改善箇所説明図①

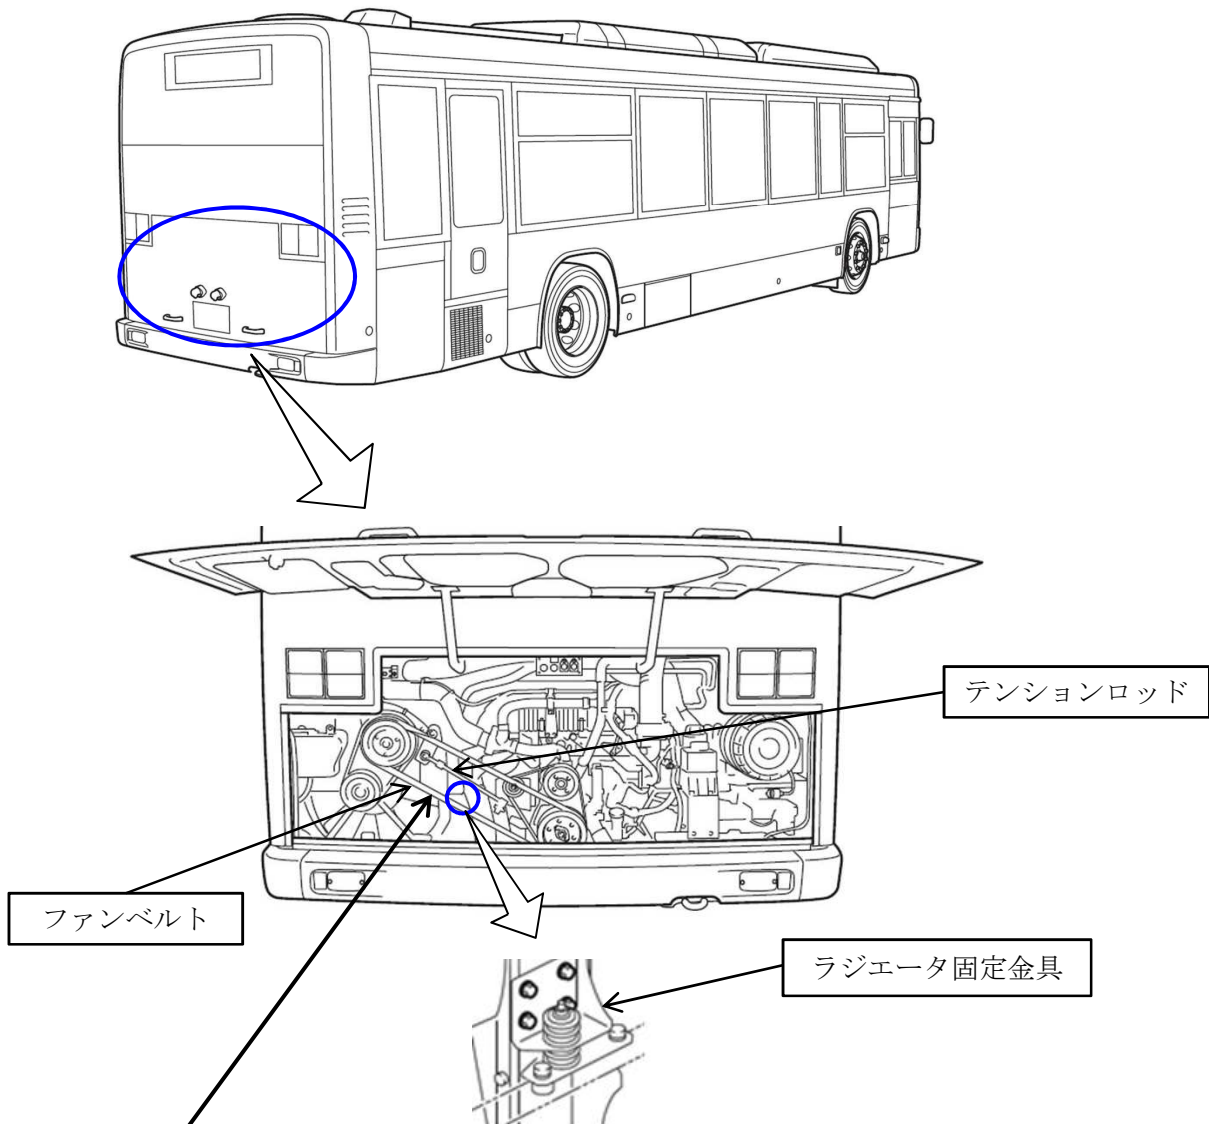
基準不適合発生箇所

注：□ 内は交換する部品を示す。

大型ハイブリッド路線バスにおいて、ファンベルトの耐久性不足およびアライメントの調整とテンションロッドの締付けが不適切なため、ベルトが早期に摩耗しプーリから外れるものがある。そのため、水温が上昇してオーバーヒートとなるおそれがある。

全車両、ファンベルトとラジエータ固定金具を対策品に交換するとともにテンションロッドを良品に交換し、アライメントを適正に調整する。

識別：改善済車両にはシリアルナンバープレート付近に白色ペイントを塗布する。
